INFORME DE VISITA DE CONTROL
N° 13785-2021-CG/SADEN-SVC

**“SERVICIO DE MANTENIMIENTO PERIÓDICO Y RUTINARIO
DEL CAMINO VECINAL HUAYAO – COTAS – HUINCHULLAY
– ZAÑULLA, VILLA DE ARMA – SANTA ROSA – GERRANA,
DESV. VILLA DE ARMA – HUARMILLACTA, PROVINCIA DE
CASTROVIRREYNA – HUANCAMELICA”**

PERÍODO DE EVALUACIÓN:
DEL 15 AL 21 DE JUNIO DE 2021

Imagen n.º 1
Colocación de material granular en el afirmado de la vía

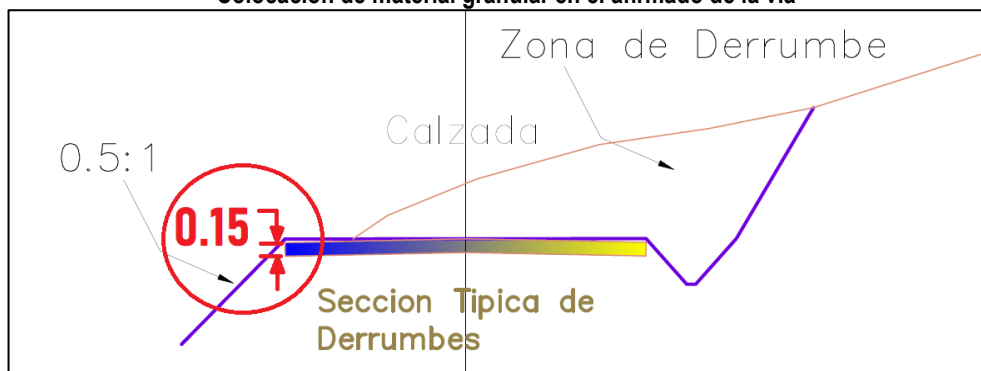
De acuerdo a la lámina ST-01 de los planos “Tramo 1: Huayao – Cotas – Huinchullay – Zañuylla con código de ubigeo R090462 (L=10.00 km)”, “Tramo 2: Villa de Arma Santa Rosa – Gerrana con código de ubigeo R090464 (L=6.00 km)” y “Tramo 3: Desv. Villa de Arma – Huarmillacta con código de ubigeo R090466 (L=5.50 km)”, en adelante “Tramo I”, “Tramo II” y “Tramo III”, respectivamente, del Plan de Trabajo del servicio de mantenimiento, se consideró la colocación de material granular en el afirmado de la vía, equivalente a 15 cm. de altura por encima de la subrasante o material nivelante; concordante con lo indicado en el “Informe de Pavimento” del citado plan el cual indica que “(...) Para la ejecución del mantenimiento periódico (...) se propone un espesor de capa de rodadura a reponer de 0.15 m (...)”.

En tal sentido, del numeral 10.00.- Especificaciones Técnicas del Mantenimiento Periódico del Plan de Trabajo aprobado y del Manual de Carreteras - "Especificaciones Técnicas Generales para Construcción - EG-2013", se advierte que el material granular debe ajustarse a alguna de las franjas granulométricas de la tabla precedente, teniendo como límite el diámetro (tamiz) de 2" (50 mm).

Fotografía n.º 5 Progresiva km 4+400 hasta Km 4+600 del Tramo I - Grava con diámetros mayores a 2”.	Fotografía n.º 6 Progresiva km 4+800 hasta la km 4+850 del Tramo I - Grava con diámetros mayores a 2”y ondulaciones de 5 cm. a 10 cm.

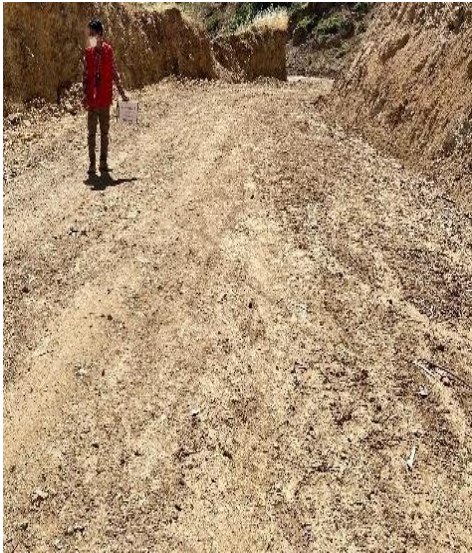
Comentario: Progresivas km 4+075 y km 4+150, en el cual se observó disgregamiento de material afirmado y ondulaciones de 5 cm. a 10 cm, consecuencia de la erosión de la vía. Fuente: Acta de visita de control al servicio de mantenimiento, suscrita el 17 de junio de 2021.	Comentario: Progresivas km 4+250 y km 4+400, en el cual observó disgregamiento de material afirmado, consecuencia de la erosión de la vía. Fuente: Acta de visita de control al servicio de mantenimiento, suscrita el 17 de junio de 2021.

Comentario: Progresivas km 4+400 y km 4+600, en el cual se observó disgregamiento de material afirmado, consecuencia de la erosión de la vía. Fuente: Acta de visita de control al servicio de mantenimiento, suscrita el 17 de junio de 2021.	Comentario: Progresivas km 4+800 y km 4+850, en el cual se observó disgregamiento de material afirmado y ondulaciones de 5 cm. a 10 cm, consecuencia de la erosión de la vía. Fuente: Acta de visita de control al servicio de mantenimiento, suscrita el 17 de junio de 2021.
Fotografía n.º 7 Progresiva km 5+700 hasta Km 5+750 del Tramo I - Grava con diámetros mayores a 2”	Fotografía n.º 8 Progresiva km 0+000 hasta km 0+150 del Tramo I - Grava con diámetros mayores a 2”

Fotografía n.° 9 Progresiva km 0+620 hasta Km 0+750 del Tramo I - Grava con diámetros mayores a 2" y ondulaciones de 5 cm. a 10 cm.	Fotografía n.° 10 Progresiva km 1+400 hasta la km 1+550 del Tramo I - Grava con diámetros mayores a 2" y aglomeración de material al lado de la vía.

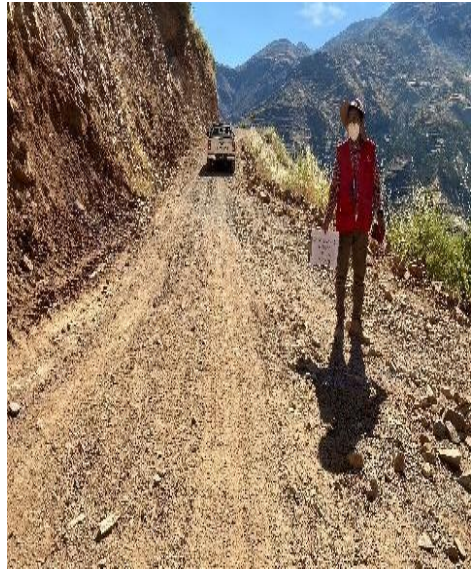
Comentario: Progresivas km 5+700 y km 5+750, en el cual se observó disgregamiento de material afirmado, consecuencia de la erosión de la vía. Fuente: Acta de visita de control al servicio de mantenimiento, suscrita el 17 de junio de 2021.	Comentario: Progresivas km 0+000 y km 0+150, en el cual se observó disgregamiento de material afirmado, consecuencia de la erosión de la vía. Fuente: Acta de visita de control al servicio de mantenimiento, suscrita el 17 de junio de 2021.

Comentario: Progresivas km 0+620 y km 0+750, en el cual se observó disgregamiento de material afirmado y ondulaciones de 5 cm. a 10 cm. en la vía, consecuencia de la erosión de la vía. Fuente: Acta de visita de control al servicio de mantenimiento, suscrita el 17 de junio de 2021.	Comentario: Progresivas km 1+400 y km 1+550, en el cual se observó disgregamiento de material afirmado y aglomeración de material al lado de la vía, consecuencia de la erosión de la vía. Fuente: Acta de visita de control al servicio de mantenimiento, suscrita el 17 de junio de 2021.
Fotografía n.° 11 Progresiva km 3+280 hasta la km 3+350 del Tramo I - Grava con diámetros mayores a 2".

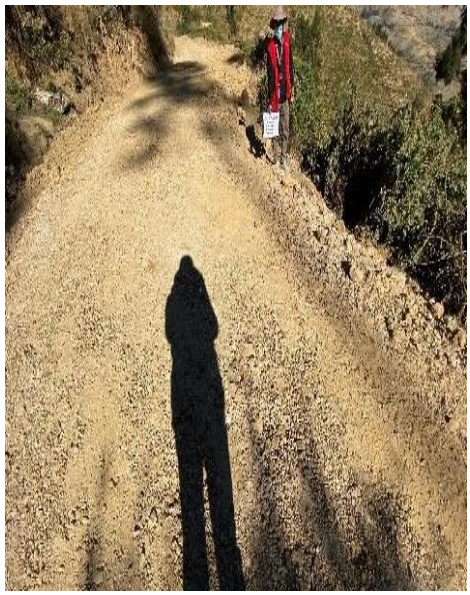
Comentario: Sector ubicado entre las progresivas km 0+150 y km 0+300, en el cual se observó disgregamiento de material afirmado, consecuencia de la erosión de la vía. Fuente: Acta de visita de control al servicio de mantenimiento, suscrita el 17 de junio de 2021.		Comentario: Sector ubicado entre las progresivas km 0+300 y km 0+350, en el cual se observó disgregamiento de material afirmado, consecuencia de la erosión de la vía. Fuente: Acta de visita de control al servicio de mantenimiento, suscrita el 17 de junio de 2021.

Comentario: Sector ubicado entre las progresiva km 0+600 y km 0+680, con una longitud de 80 metros, en el cual se observó disgregamiento de material afirmado, consecuencia de la erosión de la vía. Fuente: Acta de visita de control al servicio de mantenimiento, suscrita el 17 de junio de 2021.	Comentario: Sector ubicado entre las progresivas km 1+000 y km 1+400, con una longitud de 400 metros, disgregamiento de material afirmado, consecuencia de la erosión de la vía. Fuente: Acta de visita de control al servicio de mantenimiento, suscrita el 17 de junio de 2021.

Imagen n.º 2
Inicio y final del Trayecto 2 del Tramo I del servicio de mantenimiento

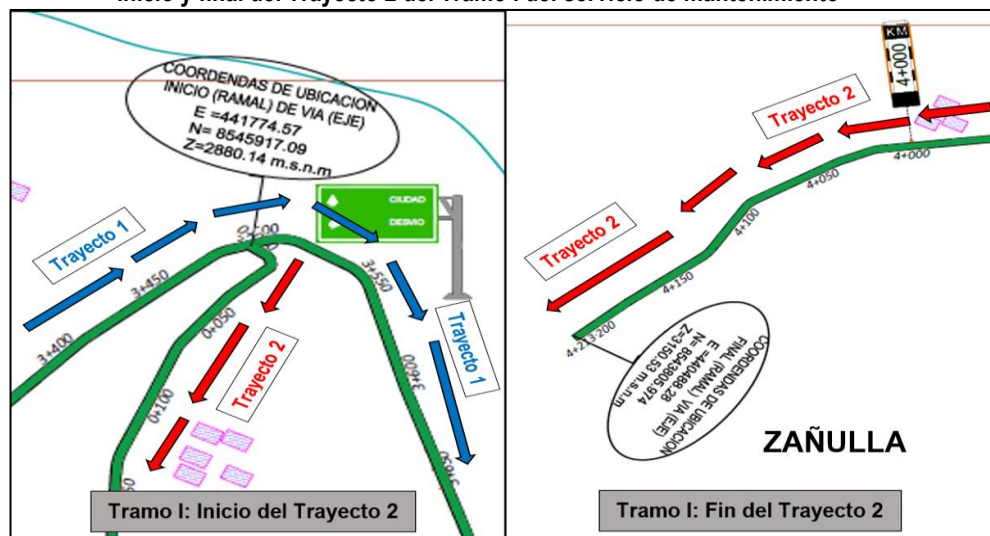
Al respecto, según el plano “Señalización vial”, lámina SV-01 del Plan de Trabajo, el trayecto 2 del Tramo I consta de 4213 metros e inicia a la altura de la progresiva km 3+500 del trayecto 1, concluyendo en la localidad de Zañulla, conforme se muestra en la imagen siguiente:

Fotografía n.º 26 Progresiva km 4+000 del Trayecto 2 del Tramo I – Ausencia de trabajos de apertura y ensanche de vía, no existe afirmado de la vía	Fotografía n.º 27 Progresiva km 4+100 del Trayecto 2 del Tramo I – Ausencia de trabajos de apertura y ensanche de vía, no existe afirmado de la vía

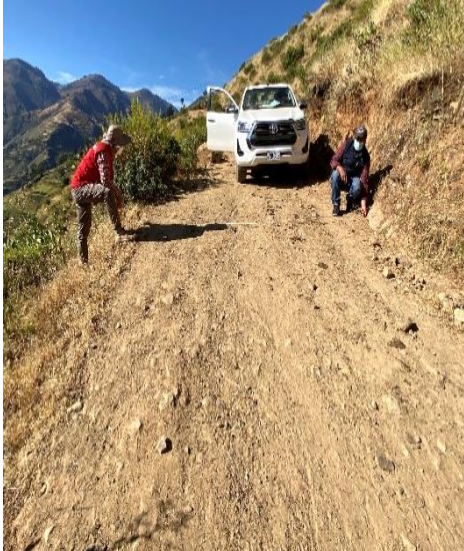
Comentario: En el lugar ubicado en la progresiva km 3+900 del Trayecto 2 del Tramo I se evidencia la ausencia de trabajos de apertura y de ensanche de la vía. No se conformó el afirmado de la vía. Fuente: Acta de visita de control al servicio de mantenimiento, suscrita el 17 de junio de 2021.	Comentario: En el lugar ubicado en la progresiva km 3+950 del Trayecto 2 del Tramo I se evidencia la ausencia de trabajos de apertura y de ensanche de la vía. No se conformó el afirmado de la vía. Fuente: Acta de visita de control al servicio de mantenimiento, suscrita el 17 de junio de 2021.

Comentario: En el lugar ubicado en la progresiva km 4+000 del Trayecto 2 del Tramo I se evidencia la ausencia de trabajos de apertura y de ensanche de la vía. No se conformó el afirmado de la vía. Fuente: Acta de visita de control al servicio de mantenimiento, suscrita el 17 de junio de 2021.	Comentario: En el lugar ubicado en la progresiva km 4+100 del Trayecto 2 del Tramo I se evidencia la ausencia de trabajos de apertura y de ensanche de la vía. No se conformó el afirmado de la vía. Fuente: Acta de visita de control al servicio de mantenimiento, suscrita el 17 de junio de 2021.
Fotografía n.º 28 Progresiva km 4+200 del Trayecto 2 del Tramo I – Ausencia de trabajos de apertura y ensanche de vía, no existe afirmado de la vía	Fotografía n.º 29 Progresiva km 4+213 del Trayecto 2 del Tramo I – Ausencia de trabajos de apertura y ensanche de vía, no existe afirmado de la vía

Fotografía n.º 36 Progresiva km 3+185 hasta la km 3+210 del Tramo I - Cuneta no cumple dimensiones mínimas	Fotografía n.º 37 Progresiva km 5+400 hasta la km 5+600 del Tramo I - Cuneta no cumple dimensiones mínimas

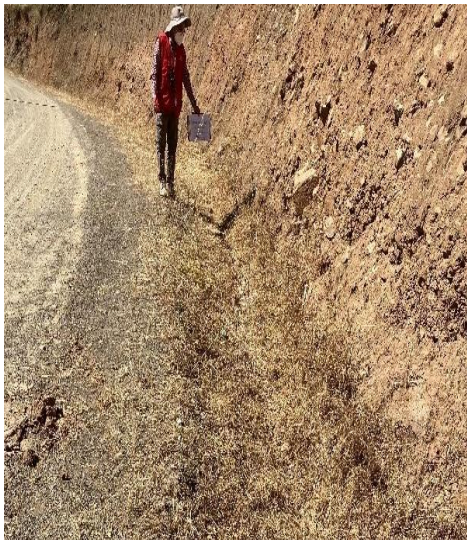
Comentario: Sector ubicado entre las progresivas km 2+000 y km 2+100, con una longitud de 100 metros, en el cual se observó que la cuneta presenta una sección colmatada. Fuente: Acta de visita de control al servicio de mantenimiento, suscrita el 17 de junio de 2021.	Comentario: Sector ubicado entre las progresivas km 2+740 y km 3+050, con una longitud de 310 metros, en el cual se observó que la cuneta presenta una sección colmatada. Fuente: Acta de visita de control al servicio de mantenimiento, suscrita el 17 de junio de 2021.

Comentario: Sector ubicado entre las progresivas km 3+185 y km 3+210, con una longitud de 25 metros, en el cual se observó que la cuneta presenta una sección colmatada. Fuente: Acta de visita de control al servicio de mantenimiento, suscrita el 17 de junio de 2021.	Comentario: Sector ubicado entre las progresiva km 5+400 y km 5+600, con una longitud de 200 metros, en el cual se observó que la cuneta presenta una sección colmatada. Fuente: Acta de visita de control al servicio de mantenimiento, suscrita el 17 de junio de 2021.
Fotografía n.º 38 Progresiva km 0+000 hasta la km 0+050 del Tramo I - Cuneta no cumple dimensiones mínimas	Fotografía n.º 39 Progresiva km 0+200 hasta la km 0+400 del Tramo I - Cuneta no cumple dimensiones mínimas

Fotografía n.º 40 Progresiva km 0+620 hasta la km 0+650 del Tramo I - Cuneta no cumple dimensiones mínimas	Fotografía n.º 41 Progresiva km 0+800 hasta la km 1+000 del Tramo I - Cuneta no cumple dimensiones mínimas

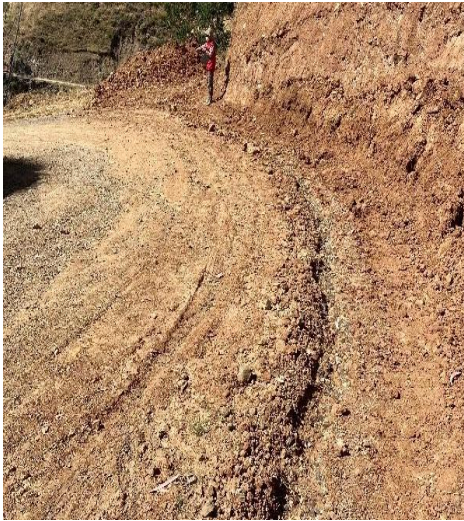
Comentario: Sector ubicado entre las progresivas km 0+000 y km 0+050, con una longitud de 50 metros, en el cual se observó que la cuneta presenta una sección colmatada. Fuente: Acta de visita de control al servicio de mantenimiento, suscrita el 17 de junio de 2021.	Comentario: Sector ubicado entre las progresivas km 0+200 y km 0+400, con una longitud de 200 metros, en el cual se observó que la cuneta presenta una sección colmatada. Fuente: Acta de visita de control al servicio de mantenimiento, suscrita el 17 de junio de 2021.

Comentario: Sector ubicado entre las progresivas km 0+620 y km 0+650, con una longitud de 30 metros, en el cual se observó que la cuneta presenta una sección colmatada. Fuente: Acta de visita de control al servicio de mantenimiento, suscrita el 17 de junio de 2021.	Comentario: Sector ubicado entre las progresivas km 0+800 y km 1+000, con una longitud de 200 metros, en el cual se observó que la cuneta presenta una sección colmatada. Fuente: Acta de visita de control al servicio de mantenimiento, suscrita el 17 de junio de 2021.
Fotografía n.º 42 Progresiva km 1+550 hasta la km 1+700 del Tramo I - Cuneta no cumple dimensiones mínimas	Fotografía n.º 43 Progresiva km 2+400 hasta la km 2+650 del Tramo I - Cuneta no cumple dimensiones mínimas

Fotografía n.º 54 Progresiva km 0+300 hasta la km 0+500 del Tramo II - Cunetas no conformadas	Fotografía n.º 55 Progresiva km 0+500 hasta la km 0+600 del Tramo II - Cunetas no conformadas

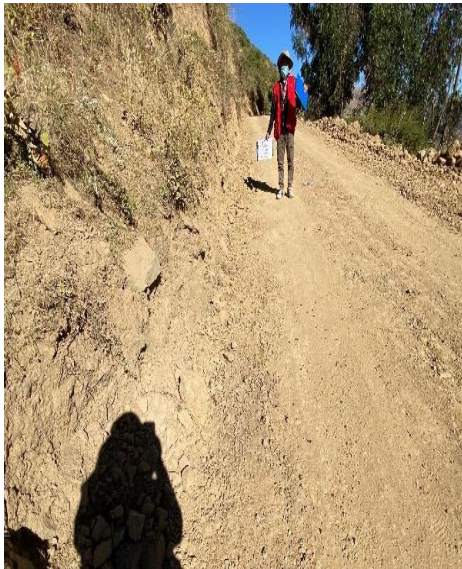
10	Cuneta	2+500	2+900	400,00 m	Material de afirmado acumulado	No existe cuneta conformada
11	Cuneta	3+000	3+600	600,00 m	Material de afirmado acumulado	No existe cuneta conformada
12	Cuneta	4+000	4+200	200,00 m	Material de afirmado acumulado	No existe cuneta conformada
13	Cuneta	4+200	4+400	200,00 m	Material de afirmado acumulado	No existe cuneta conformada
14	Cuneta	4+400	4+600	200,00 m	Material de afirmado acumulado	No existe cuneta conformada
15	Cuneta	4+600	5+000	400,00 m	Material de afirmado acumulado	No existe cuneta conformada
16	Cuneta	5+000	5+200	200,00 m	Material de afirmado acumulado	No existe cuneta conformada
17	Cuneta	5+200	5+600	400,00 m	Material de afirmado acumulado	No existe cuneta conformada
18	Cuneta	5+600	6+000	400,00 m	Material de afirmado acumulado	No existe cuneta conformada

Fotografía n.° 74 Progresiva km 2+100 del Tramo III – No existen cunetas conformadas	Fotografía n.° 75 Progresiva km 2+350 del Tramo III – No existe material granular ni cunetas conformadas

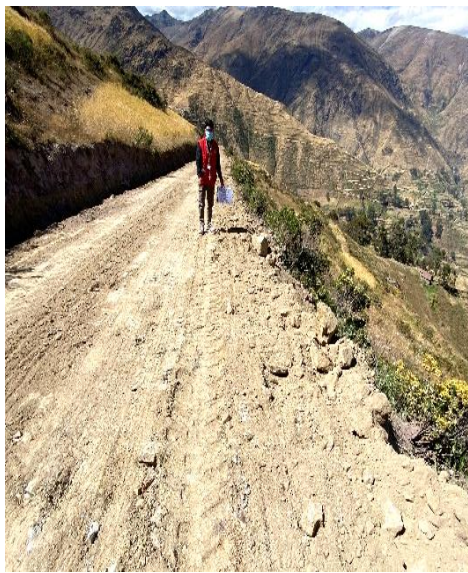
Comentario: En el lugar ubicado en la progresiva km 2+000 del Tramo III se evidencia trabajos de apertura, ensanche y escarificado de la vía. No existe material granular ni cunetas conformadas en la vía. Fuente: Acta de visita de control al servicio de mantenimiento, suscrita el 17 de junio de 2021.	Comentario: En el lugar ubicado en la progresiva km 2+100 del Tramo III se evidencia trabajos de apertura, ensanche y escarificado de la vía. No existe material granular en la vía. Fuente: Acta de visita de control al servicio de mantenimiento, suscrita el 17 de junio de 2021.

Comentario: En el lugar ubicado en la progresiva km 2+100 del Tramo III se evidencia trabajos de apertura, ensanche y escarificado de la vía. No existen cunetas conformadas en la vía. Fuente: Acta de visita de control al servicio de mantenimiento, suscrita el 17 de junio de 2021.	Comentario: En el lugar ubicado en la progresiva km 2+350 del Tramo III se evidencia trabajos de apertura, ensanche y escarificado de la vía. No existe material granular ni cunetas conformadas en la vía. Fuente: Acta de visita de control al servicio de mantenimiento, suscrita el 17 de junio de 2021.
Fotografía n.° 76 Progresiva km 2+750 del Tramo III – No existe material granular ni cunetas conformadas	Fotografía n.° 77 Progresiva km 3+500 del Tramo III – No existe material granular ni cunetas conformadas

Fotografía n.º 78 Progresiva km 4+000 del Tramo III – No existe material granular ni cunetas conformadas	Fotografía n.º 79 Progresiva km 4+150 del Tramo III – No existe material granular ni cunetas conformadas

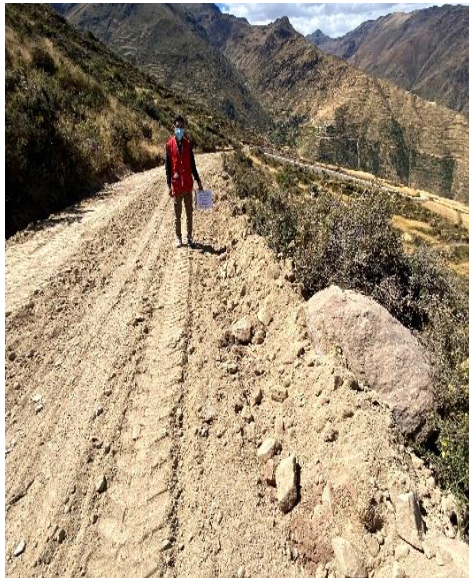
Comentario: En el lugar ubicado en la progresiva km 2+750 del Tramo III se evidencia trabajos de apertura, ensanche y escarificado de la vía. No existe material granular ni cunetas conformadas en la vía. Fuente: Acta de visita de control al servicio de mantenimiento, suscrita el 17 de junio de 2021.	Comentario: En el lugar ubicado en la progresiva km 3+500 del Tramo III se evidencia trabajos de apertura, ensanche y escarificado de la vía. No existe material granular ni cunetas conformadas en la vía. Fuente: Acta de visita de control al servicio de mantenimiento, suscrita el 17 de junio de 2021.

Comentario: En el lugar ubicado en la progresiva km 4+000 del Tramo III se evidencia trabajos de apertura, ensanche y escarificado de la vía. No existe material granular ni cunetas conformadas en la vía. Fuente: Acta de visita de control al servicio de mantenimiento, suscrita el 17 de junio de 2021.	Comentario: En el lugar ubicado en la progresiva km 4+150 del Tramo III se evidencia trabajos de apertura, ensanche y escarificado de la vía. No existe material granular ni cunetas conformadas en la vía. Fuente: Acta de visita de control al servicio de mantenimiento, suscrita el 17 de junio de 2021.

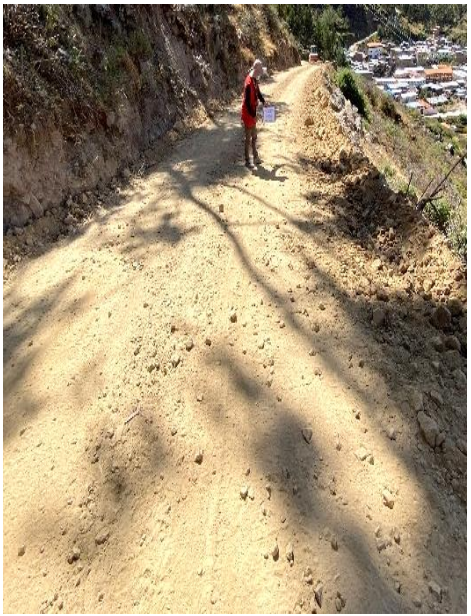
De las actividades evidenciadas de la progresiva km 4+400 hasta la progresiva km 6+000

Por otro lado, desde la progresiva km 4+400 hasta la progresiva km 6+000, aproximadamente, se evidenció que se viene realizando el tendido del material granular en el afirmado de la vía, cuya cantera explotada se encuentra ubicada en la progresiva km 4+800; en este sentido, al 16 de junio de 2021, el contratista aún se encontraba ejecutando el procedimiento “Extensión, mezcla y conformación del material”, propio del mantenimiento periódico. Lo indicado se muestra a continuación:

Ubicación de las nuevas canteras que habrían sido explotadas durante la ejecución del servicio

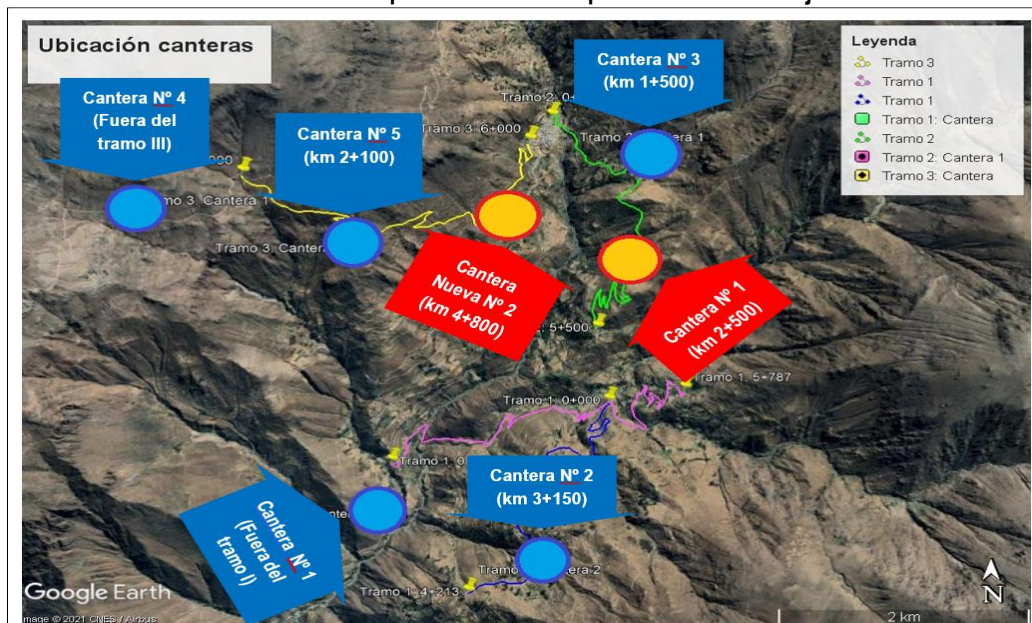
Imagen n.º 11
